Mission régionale d'autorité environnementale

**Avis délibéré en date du 20 mai 2020
de la Mission régionale d'autorité environnementale d'Ile-de-France
sur le projet de construction d'un ensemble immobilier sur la partie centrale
de l'île Seguin situé à Boulogne-Billancourt (Hauts-de-Seine)**

Synthèse de l'avis

Illustration 2 : Principes d'aménagement de l'île Seguin (source : orientation d'aménagement et de programmation n°3, révision du PLU approuvé le 19/12/2018)

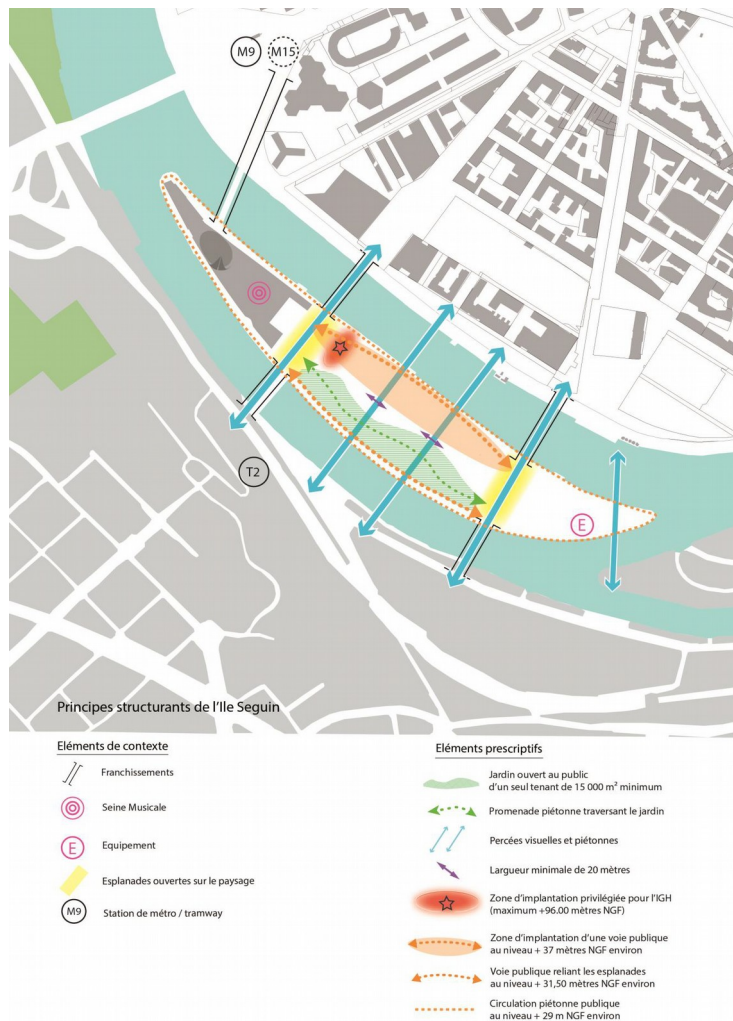
La MRAe souligne par ailleurs que la révision de la ZAC en 2019 a introduit des modifications de programmation, notamment sur l'île Seguin et sa partie centrale, dont voici les évolutions majeures :

Illustration 4 : Plan masse des aménagements de la partie centrale de l'île Seguin et des toitures des immeubles (pièce A02, p.20)

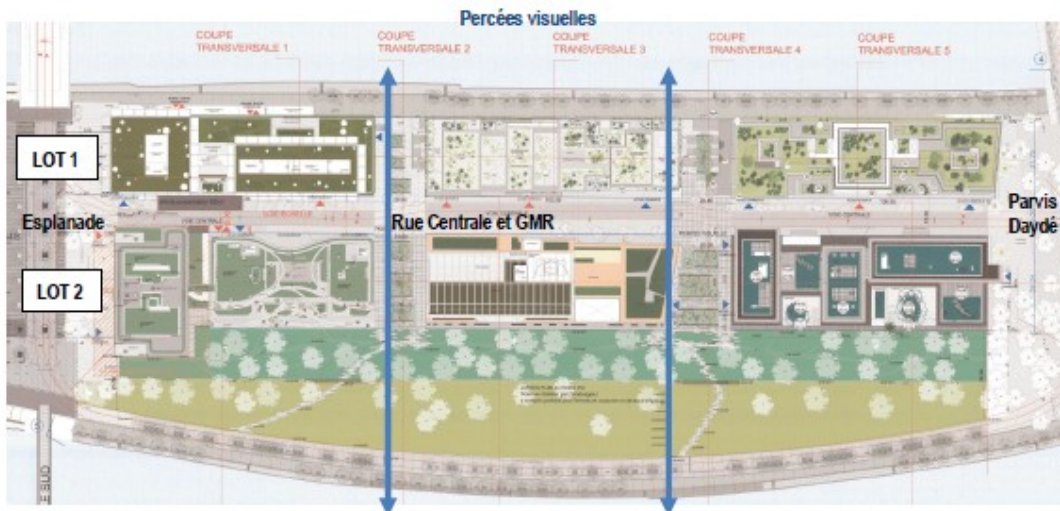
La MRAe recommande de compléter l'étude d'impact par des informations plus détaillées et une évaluation des impacts concernant les différents espaces publics de la partie centrale de l'île Seguin (esplanades, voies sur berges et voies centrales, jardin public) ainsi que leurs modalités de gestion.

L'animation dont il est fait mention en pieds de bâtiments pose donc question. Il est nécessaire d'apporter des précisions sur les types de plantations prévues (nombre, espèces végétales, hauteur...) et sur leur localisation en tenant compte de la présence de réseaux (différents plans ne donnent pas le même nombre d'arbres (pièce A02, pages 22 et 55).
